COMMUNAUTÉ D'AGGLOMÉRATION GRAND LAC

Plan Local d'Urbanisme Intercommunal

**Avis délibéré de la mission régionale d'autorité environnementale
sur la modification du plan local d'urbanisme intercommunal
(PLUi) Grand Lac de la communauté d'agglomération Grand Lac
(73)**

Avis n° 2022-ARA-AUPP-1197

2.2.2. Stecal à vocation touristique à Le Montcel et Mouxy

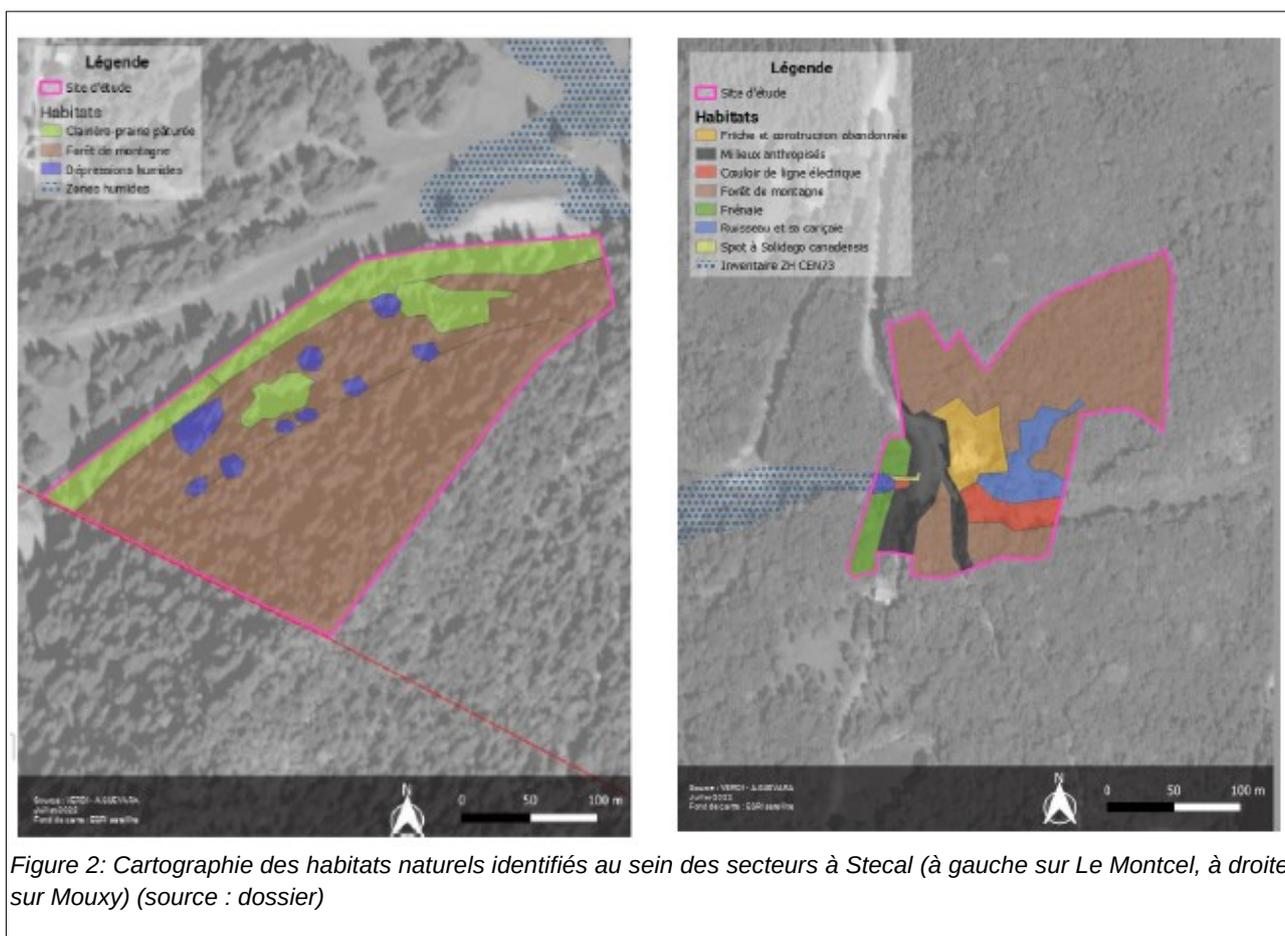
- au Montcel, un stecal classé en sous-secteur « NI3 » d'une surface de 4,4 ha est créé en lieu et place d'un secteur actuellement classé en NI1 (secteur naturel de loisir dédié à la pratique du ski), en vue de l'installation de 10 habitations légères de loisirs et une emprise totale de 1 000 m² (projet « NEST »). Il est situé au sein du périmètre du parc naturel régional des Bauges, en Znieff¹⁶ de type II « chaînons occidentaux des Bauges » et est composé pour large partie d'une forêt mixte de hêtres, sapins et d'épicéas et de plusieurs « dépressions humides » pour lesquels les enjeux sont qualifiés de forts (cf. Figure 2);

- à Mouxy, un stecal classé en sous-secteur « Nri » d'une surface de 4,7 ha est créé par réduction d'une zone naturelle N en vue du développement de plusieurs aménagements touristiques ou de loisirs (hébergements hôteliers pour une capacité de 100 lits touristiques, restauration, implantation d'une gare de départ de tyrolienne...¹⁷). Il est situé en Znieff de type I « falaises occidentales du mont revard ». L'aménagement s'insère sur le site de l'ancienne gare téléphérique du Revard et avoisine une hêtraie-sapinaie dominante ainsi qu'une zone humide accompagnée d'un ruisseau. Le secteur est également à fort enjeu en termes de milieux naturels et de biodiversité (cf. Figure 2) ;

Dans les deux cas, le dossier ne présente pas de délimitation affinée des milieux humides déjà présents ou pouvant potentiellement l'être au sein des périmètres de Stecal. De même, il est précisé qu'« en fonction de la nature du projet, des inventaires [faune-flore] devront être réalisés afin de caractériser plus précisément les enjeux ». Cette situation ne permet donc pas d'appréhender la situation au regard des espèces protégées et de leurs habitats.

L'Autorité environnementale recommande de compléter l'état initial de l'environnement des sites concernés par les Stecal du Montcel et de Mouxy en vue de l'identification plus précise d'enjeux en matière de zones humides et d'espèces protégées avec leurs habitats.

Figure 3: Schéma d'aménagement de l'OAP modifiée C10 au Bourget-du-Lac (à gauche-source : dossier) et emprise de la zone humide inventoriée (à droite-source : datara.gouv.fr)

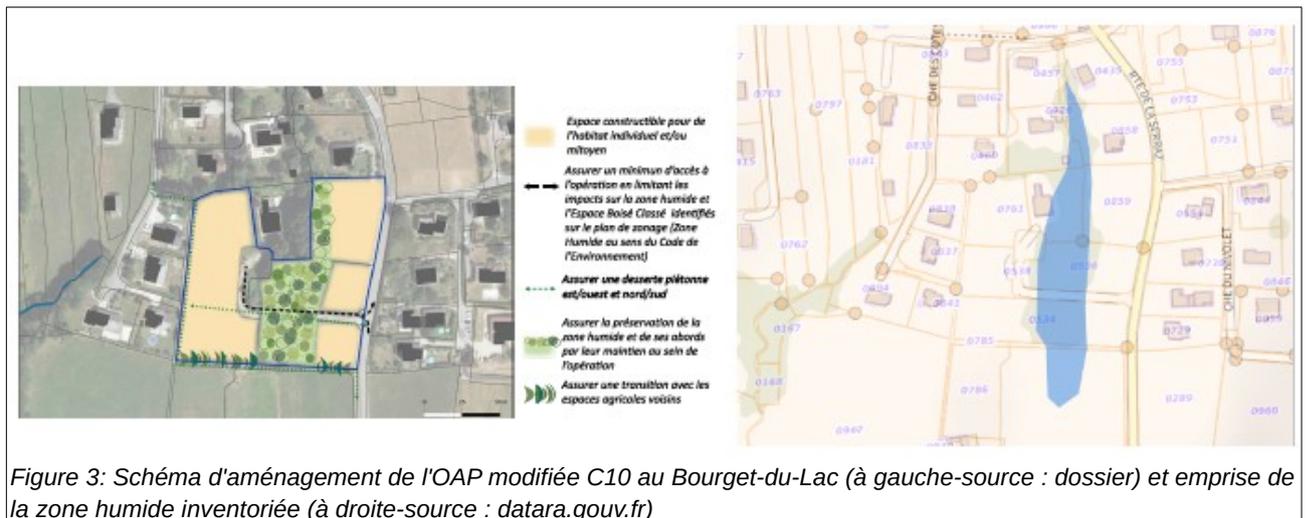
- commune du Bourget-du-Lac :
 - la modification de l'OAP C10 (La Serraz 2) : la programmation en logements est revue à la hausse ainsi que la proportion en logements sociaux. Il est par ailleurs ajouté une prescription d'obligation de produire une étude hydraulique préalable à l'aménagement du site. Une zone humide inventoriée est présente au cœur du périmètre de l'OAP. Son emprise recouvre une surface plus étendue (0,5 ha environ) à l'inventaire départemental, l'OAP intersectant sa partie centrale (cf. Figure 3). À ce stade, il n'est pas précisé à quel niveau d'aléa en matière d'inondation pourrait être exposé le site¹⁸ ;

- la réduction d'une zone agricole protégée Ap d'une surface de 1,9 ha en zone agricole A en vue de l'implantation d'une exploitation maraîchère sur les parcelles cadastrées G808 et G947¹⁹. Aucun état initial de l'environnement n'est exposé au dossier à son sujet. Si la parcelle concernée apparaît exploitée en prairie de fauche, elle est bordée à sa périphérie ouest par un cours d'eau et sa ripisylve dont la sensibilité environnementale n'est ici pas exposée.

- **concernant la commune de Bourget-du-Lac, de préciser le niveau d'aléa d'exposition au risque inondation au sein de l'OAP C10, de compléter ou réaliser l'état initial de l'environnement aux environs du Stecal Aps du quartier de la Serraz, en particulier le raccordement aux réseaux d'assainissement, et au sein de la nouvelle zone A créée pour implantation d'une exploitation maraîchère ;**
- **concernant la commune de Voglans, de préciser les enjeux environnementaux notamment relatifs à la zone humide au droit de l'ER15 ;**
- **de cartographier les secteurs concernés par des coupes et abattages et qualifier leur sensibilité environnementale au sein du territoire intercommunal.**
